## **Ekspertyza techniczna w zakresie bezpieczeństwa pożarowego**

**URZĄD MIASTA  
RATUSZ**

ul. GŁÓWNY RYNEK 20; 62-800 KALISZ

**STYCZEŃ 2020**

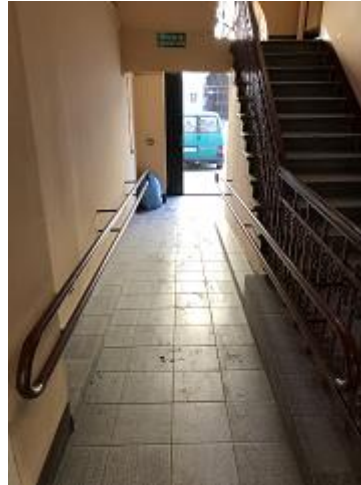
1. Brak obudowy klatki schodowej K1 zamykanej drzwiami dymoszczelnymi i urządzeń zapobiegających zadymieniu lub służących do usuwania dymu uruchamianych samoczynnie za pomocą systemu wykrywania dymu – jak wynika z §245 Rozporządzenia [1] – wymagana - **odstępstwo**- do wykonania wstawienie drzwi dymoszczelnych oddzielających klatkę K1 (z wyjątkiem I piętra) od poziomych dróg komunikacji ogólnej służących do ewakuacji. Zastosowanie w drzwiach do przyległych pomieszczeń w zakresie klatki K1 jako rozwiązanie zamienne (poza pom. CIT na parterze-skrzydło drzwi szklane) uszczelek samoprzylepnych pęczniejących.

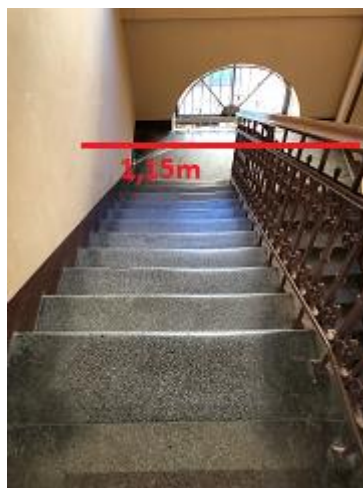
6. Wąskie biegi klatki schodowej K2 (licząc od parteru):

- Pochylnia – 1,0m - **odstępstwo**,

- bieg pierwszy (12 stopni) – 1,16m – **odstępstwo**,

- bieg drugi (11 stopni) – 1,15m – **odstępstwo**,

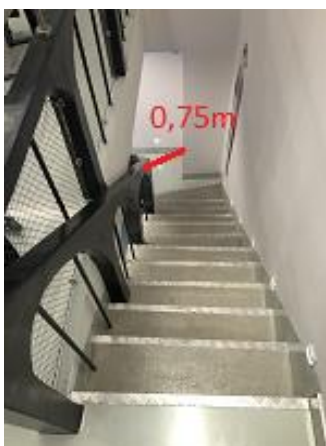
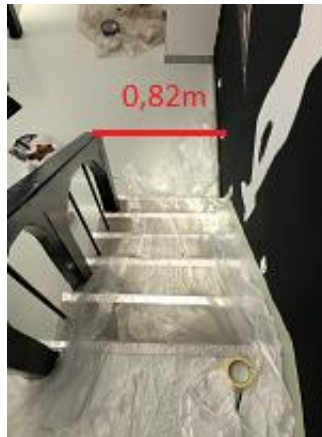
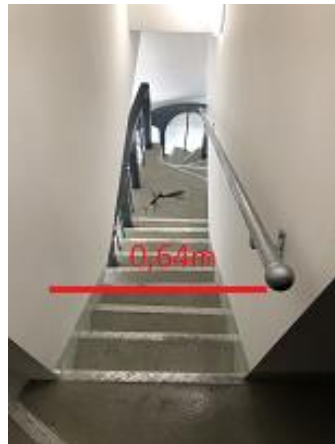
- o bieg trzeci (3stopnie zabiegowe, 9 stopni normalnych)– 0,82m – **odstępstwo**,

- o bieg czwarty (1 stopień zabiegowy i 12 stopni normalnych) – 0,71m – **odstępstwo**,

- o bieg piąty (7 stopni) – 0,83m – odstępstwo,

- o bieg szósty (1 stopień zabiegowy i 11 stopni normalnych) – 0,75m – odstępstwo,

- o bieg siódmy (7 stopni) – 0,82m – odstępstwo,

- o bieg ósmy (1 stopień zabiegowy i 12 stopni normalnych) – 0,75m – odstępstwo,

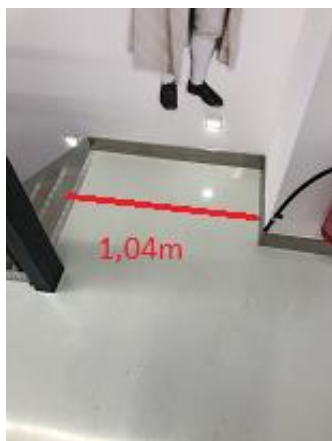
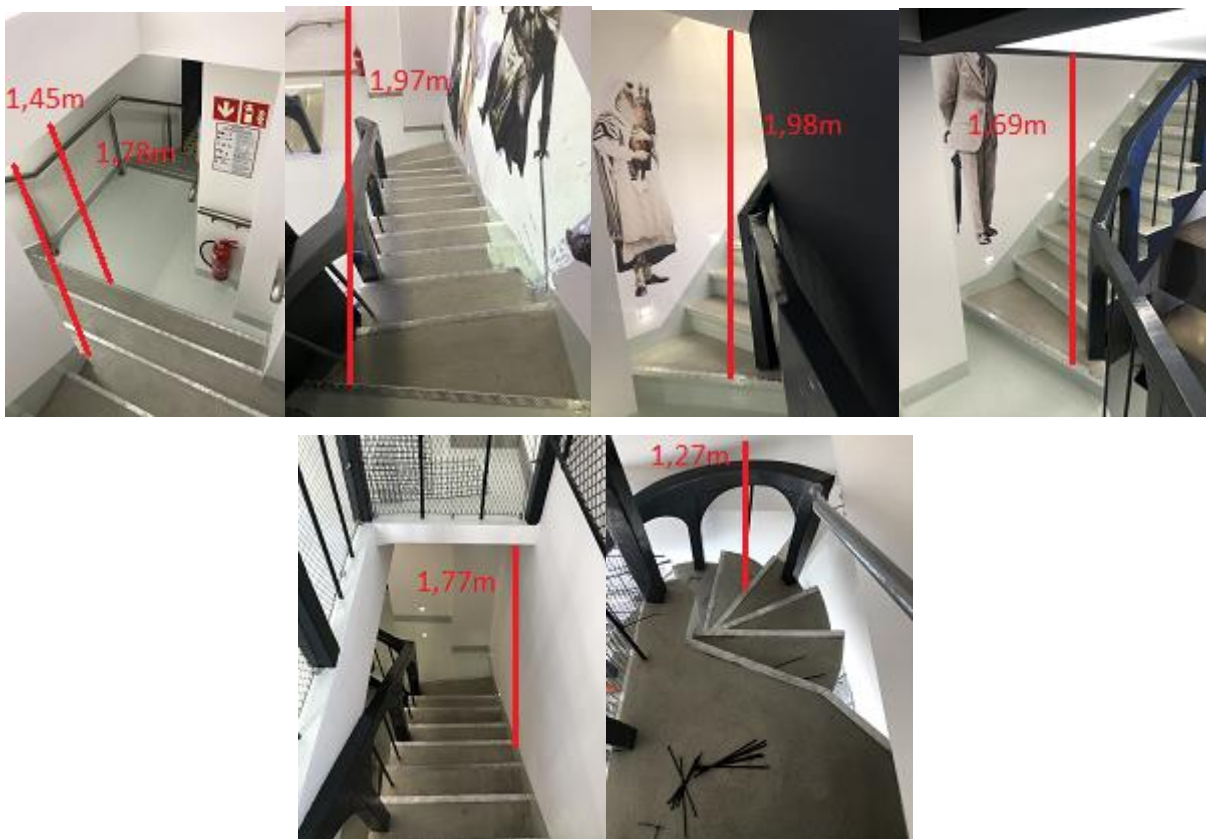
17. Wąskie spoczniki klatki schodowej K5 (licząc od III piętra Ratusza):

- spocznik drugi – min. 0,17m – 0,45m – odstępstwo,

- spocznik trzeci – min. 0,41m – odstępstwo,

- o brak spocznika przed wyjściem na taras – **odstępstwo**,

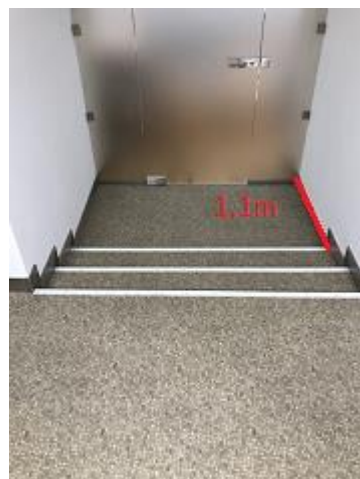
27. W piwnicy (dla zwiedzających) na wejściu do pomieszczenia pod placem szerokość stopni schodów wynikająca z wzoru  $2h+s$  jest zbyt duża (maksymalnie 0,8) - jak wynika z §69 ust. 1 Rozporządzenia [1] - wymagane w zakresie 0,6 – 0,65 – **odstępstwo**,
28. W piwnicy (dla zwiedzających) w pomieszczeniu pod placem występuje lokalne obniżenie pomieszczenia do wysokości 1,77m – jak wynika z §242 Rozporządzenia [1] – wysokość lokalnego obniżenia nie mniej niż 2,0m na odcinku nie większym niż 1,5m – **odstępstwo**,

29. W piwnicy (dla zwiedzających) na wejściu do pomieszczenia pod placem znajdują się drzwi dwuskrzydłowe o zbyt małej szerokości skrzydła czynnego (0,62m) – jak wynika z §240 Rozporządzenia [1] – wymagana szerokość skrzydła czynnego 0,9m – **odstępstwo**,

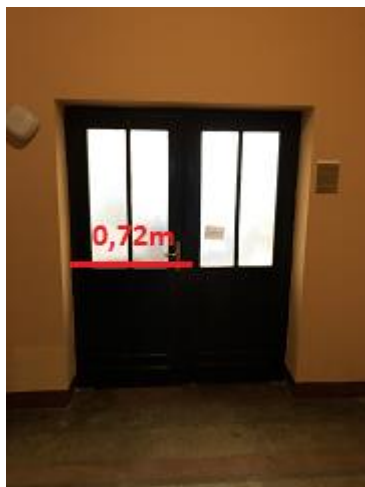
34. Na parterze na wejściu z korytarza do klatki K2 występują dwoje drzwi wahadłowych dwuskrzydłowych o zbyt małej szerokości skrzydła która wynosi dla jednych 0,53m i drugich 0,51m – jak wynika z §240 Rozporządzenia [1] – wymagana szerokość każdego ze skrzydeł drzwi dwuskrzydłowych min 0,6m - do wykonania wymiana w ramach obudowy klatki schodowej K2 na drzwi dwuskrzydłowe w klasie odporności ogniowej EIS30 z kierunkiem otwierania zgodnie z ewakuacją. Odstępstwo dla szerokości skrzydła czynnego drzwi dwuskrzydłowych EIS30 prowadzących z korytarza do klatki schodowej K2 z uwagi na zabytkowy charakter.

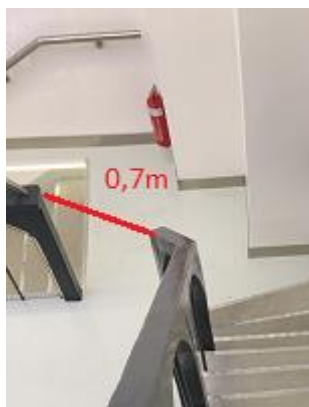
56. Na III piętrze pomiędzy pomieszczeniem nr 55a a strychem nieużytkowym (nad salą recepcyjną) występuje zabudowa wykonana z materiałów palnych (drewno, płyta pilśniowa) - jak wynika z §216 Rozporządzenia [1] wymagane w klasie odporności ogniowej REI60 – **do wykonania zabudowa w klasie odporności ogniowej REI60 z drzwiami EI60.**

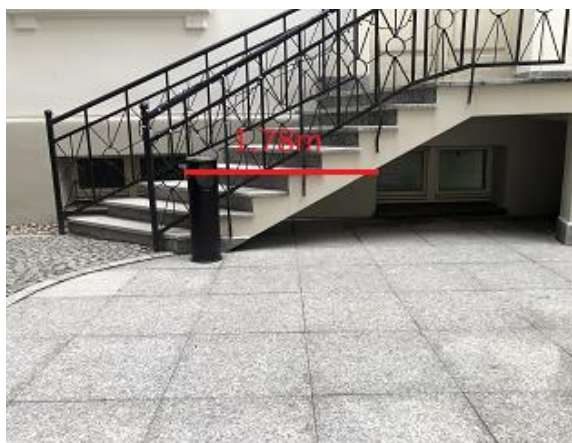
- Brak drzwi pożarowych w ścianie oddzielenia pożarowego od części technicznej piwnicy - jak wynika z §232 Rozporządzenia [1] – wymagane w klasie odporności ogniowej EI60 – **do wykonania**,
- Brak drzwi pożarowych w ścianie oddzielenia pożarowego od klatki K3- jak wynika z §232 Rozporządzenia [1] – wymagane w klasie odporności ogniowej EI60 – **do wykonania**,
- Brak drzwi pożarowych oddzielających windę osobową dostawioną do ściany zewnętrznej łączącej z kondygnacjami nadziemnymi - jak wynika z §232 Rozporządzenia [1] – wymagane w klasie odporności ogniowej EI60 – **do wykonania**,
- Zbyt mała odległość ścianki windy od przeciwległej ściany z oknem bezklasowym pod kątem 90 ° (3,32m) - jak wynika z §271 Rozporządzenia [1] – wymagane okno w klasie odporności ogniowej EI60 – **odstępstwo**

- o Na ścianie oddzielenia pożarowego występują okna bezklasowe w zakresie 4m od przyległej pod kątem 90° ścianki szklanej windy. Należy zaznaczyć, że występujące okna zagłębione są w zakresie muru na głębokość ok. 0,3m. - jak wynika z §232 i §271 Rozporządzenia [1] – wymagane w klasie odporności ogniowej EI60 – **odstępstwo**,
